Naše značka: 71/2016

Připomínka
ke stanovení místní úpravy provozu na pozemních komunikacích,
č. j. MCP8 065941/2016 (první etapa zóny placeného stání)

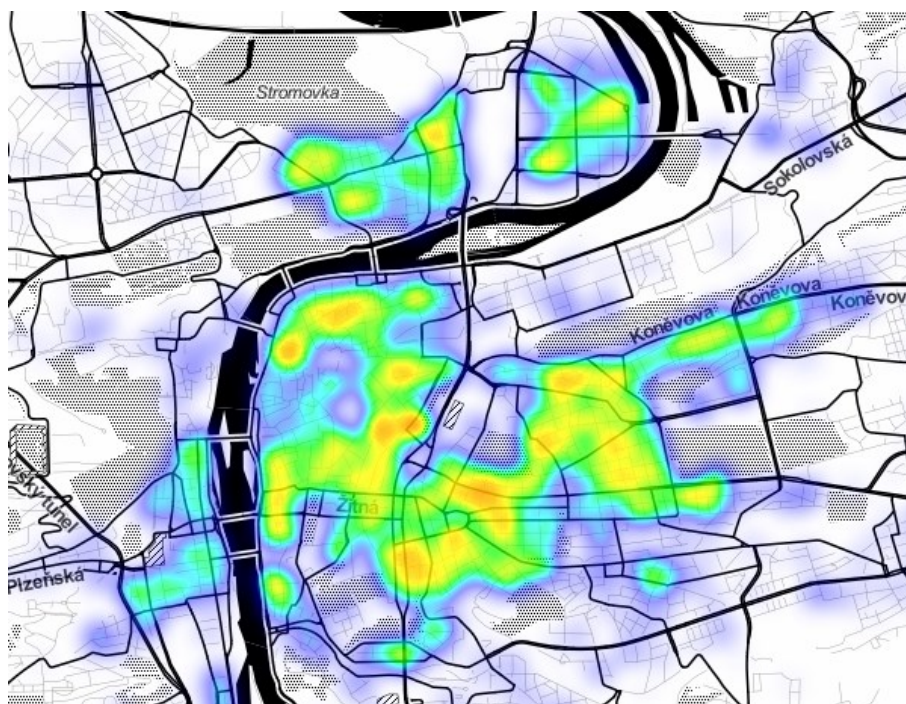
2.1 Podle TP 179 není v ulicích obousměrných pro cyklisty v zónách 30 nebo 20 km/h nezbytné zřídit vyhrazený jízdní pruh.

V kap. 7.2.2 TP 179 je uvedeno: *Je-li v protisměru jednosměrné komunikace veden jízdní pruh pro cyklisty, platí stejné šířkové uspořádání jako ve standardních případech (atd.)* . A dále *Na komunikacích s dovolenou rychlostí < 30 km/h a se šířkou mezi obrubami cca 4,00 m se ve výjimečných případech nemusí jízdní pruh pro cyklisty v protisměru vyznačovat vodorovným značením.*

TP 179 tedy připouští v cykloobousměrce v zónách 30 km/h nezřizovat protisměrné jízdní pruhy pro cyklisty. TP 179 dále specifikují minimální šířku komunikace (4,0 m) pouze v případě, že je protisměrný jízdní pruh pro cyklisty zřízen. V případě, že protisměrný jízdní pruh pro cyklisty zřízen není, uvádějí pouze přibližnou šířku komunikace a nestanovují šířku minimální.

2. V zachovaných cykloobousměrkách navrhujeme nezřizovat vyhrazené protisměrné jízdní pruhy,
